FHF Funke + Huster Fernsig GmbH („Eaton“) Sicherheitshinweise bei Geräten des Typs dEV20

Wichtiger Sicherheitshinweis

Sounder - dEV20

Schnittbild dEV20 inkl. Position Sinterscheibe

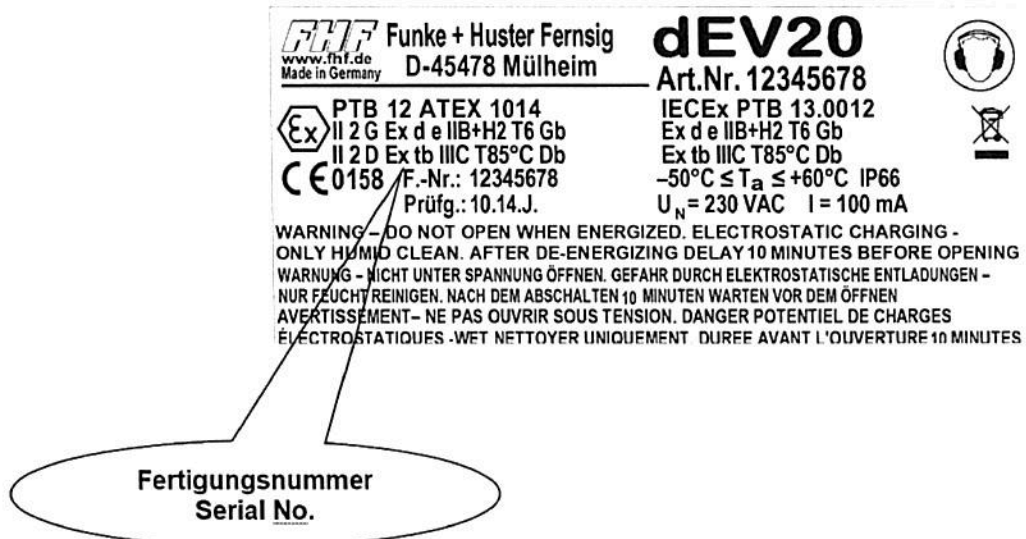
Es besteht die Möglichkeit, dass bei einigen wenigen Geräten eventuell die Sintermetallscheibe nicht ausreichend fixiert ist. Laut ATEX-Richtlinie 2014/34/EU muss diese Sintermetallscheibe aber fest im Oberteil sitzen (siehe Abbildung).

Sofern eine nicht ausreichend fixierte Sinterscheibe sich lösen sollte, kombiniert mit einem Störfall beim Kunden mit explosionsfähiger Atmosphäre und einem Störfall im Gerät selbst, könnte der Explosionsschutz des Geräts beeinträchtigt sein. Die Wahrscheinlichkeit des Eintritts einer solchen Konstellation wird nach aktueller Bewertung als sehr gering eingeschätzt.

Eaton wird Ihnen am 13. Juni 2019 ein Austauschgerät des Typs dEV20 zusenden.

- Bitte tauschen Sie das betroffene Gerät umgehend nach Erhalt aus.
- Um das Gerät zu installieren sind folgende Schritte durch einen Elektrotechniker zu befolgen:

- Demontieren Sie das betroffene Gerät
 - Montieren Sie das Austauschgerät
 - Befestigen Sie das von Eaton gelieferte Austauschgerät mit zwei Schrauben (Ø 8 mm) an die Wand. Zur Korrektur des Abstandes zwischen dem Trichter und der Wand benutzen Sie das lose mitgelieferte Abstandsstück.

- Nehmen Sie den Gehäusedeckel ab.
 - Führen Sie das Anschlusskabel durch die Kabel- und Leitungseinführung (KLE).
 - Schließen Sie die Leitungen an die Klemmen gemäß Anschlussbild (auf den Seiten 4 + 5 der Betriebsanleitung) an. Schrauben Sie den Gehäusedeckel wieder auf. Das Anziehdrehmoment der Deckelschrauben beträgt 1,2 ... 1,5 Nm.

- Ziehen Sie den Überschuss am Kabel aus dem Anschlussraum durch die KLE heraus und fixieren Sie die Leitung mit der Überwurfmutter der KLE. Bei den werkseitig bestückten KLE ist die beigelegte Betriebsanleitung zu beachten.

Eaton hat bereits alle notwendigen Sofortkorrekturmaßnahmen in die Wege geleitet, um das Risiko einer nicht ausreichend fixierten Sinterscheibe für zukünftige Geräte zu vermeiden.
